改善箇所説明図

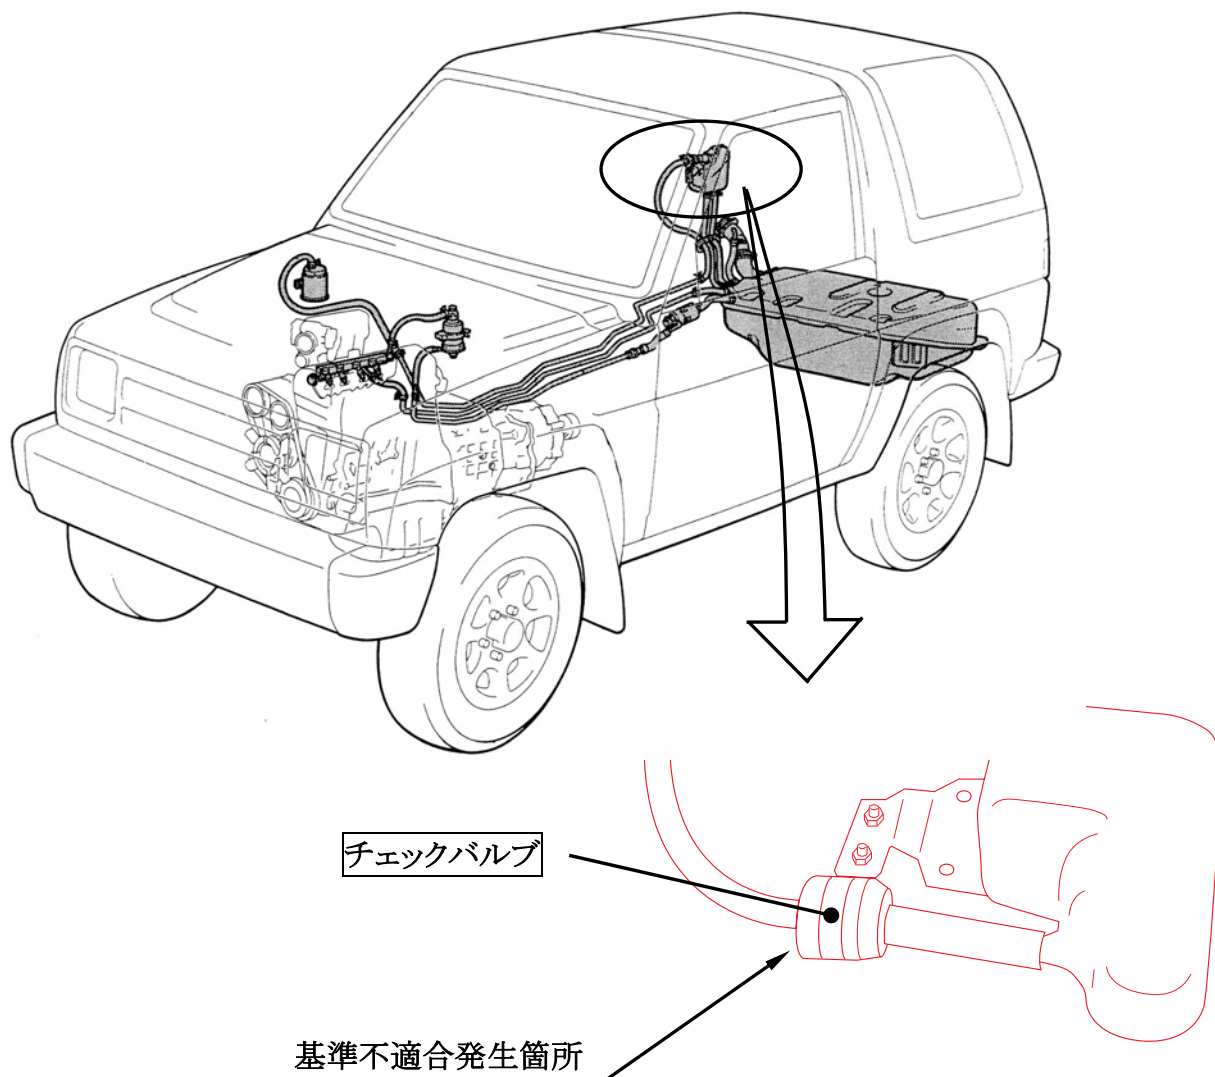
燃料蒸発ガス排出抑止装置のチェックバルブの耐久性が不十分なため、長期間使用すると亀裂が発生することがある。そのため、そのまま使用を続けると、最悪の場合、燃料蒸発ガスが車室内に漏れ、ライター等の火が引火して火災に至るおそれがある。

全車両、当該チェックバルブを対策品と交換する。なお、部品の供給に時間を要することから、部品が供給できるまでの暫定措置として、全車両、当該チェックバルブを補強し、後日対策品に交換する。また、定期点検整備において、確実に当該部位を点検するよう注意喚起する。

注： は交換部品を示す。
